VYSVĚTLENÍ ZADÁVACÍ DOKUMENTACE Č. I

Název veřejné zakázky:	Rekonstrukce objektu MŠ Jahůdka v Praze 12
Druh veřejné zakázky:	Stavební práce
Režim veřejné zakázky:	Podlimitní režim
Druh zadávacího řízení:	Zjednodušené podlimitní řízení
Název zadavatele:	městská část Praha 12
Sídlo zadavatele:	Generála Šišky 2375/6, 143 00 Praha 4 - Modřany
IČO zadavatele:	00231151
Právní forma zadavatele:	801 - obec nebo městská část hlavního města Prahy
Zastoupení zadavatele:	Ing. Vojtěch Kos, MBA, starosta
Adresa profilu zadavatele:	https://zakazky.praha12.cz/

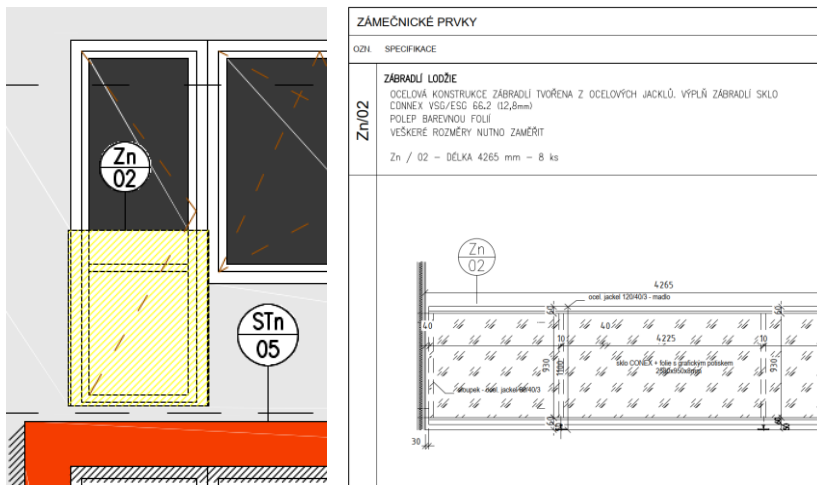
„V PD u zámečnického prvku Zn/12 je uvedeno ESG bezpečnostní sklo. Toto provedení pro vstupní stříšky není vhodné. Pro veřejné budovy se používá lepené sklo. Prosíme tímto zadavatele o prověření.“

Ano, sklo má být lepené ESG/VSG.
